**RheSiNat**

**Verein für Sicherheit & Natur**

**Stellungnahme**  
**zum**  
**„Generellen Projekt“ Rhesi**

Tabelle 1: Pegel Rhein Lustenau -Pegel Grundwassser Lohma Koblach (F.K.M.)

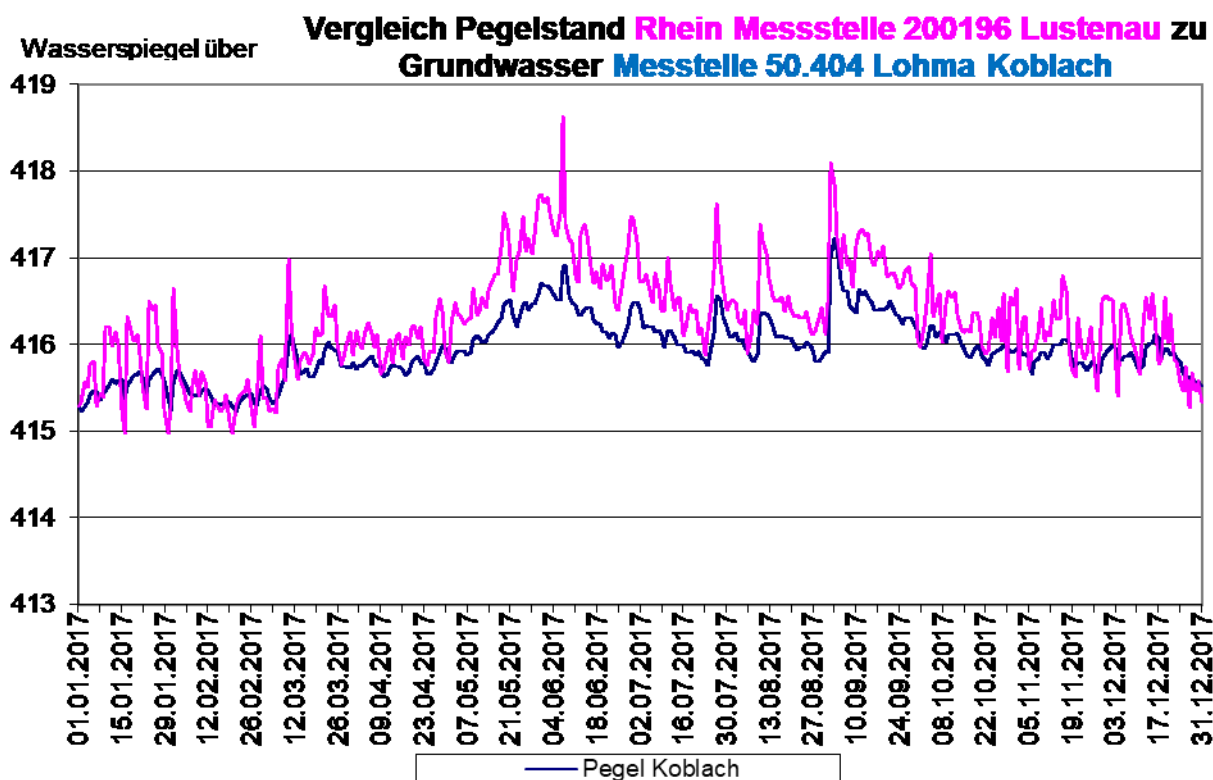
Die Tabell 1 zeigt das Verhalten des Grundwassers bei Rhein-Hochwasser am Pumpwerk Lohma.

Daher ist eine ARA Abflussleitung, die bei der Ehbachmündung in den Rhein mündet, **strikt abzulehnen**, denn hier endet die Wasserschutzzone 2 vom Pumpwerk Lohma in Koblach. Die ARA Meiningen Abflussleitung so belassen wie sie ist, dann ist der Ehbach Vorfluter. Ein eigenes Pumpwerk für ARA Meiningen ist daher nicht notwendig. Das Ehbach-Verschlussbauwerk mit integriertem Pump-Kraftwerk am Standort Ehbachbrücke verhindert einen Rückstau nach Meiningen, siehe Abbildung 1 auf Seite 8.
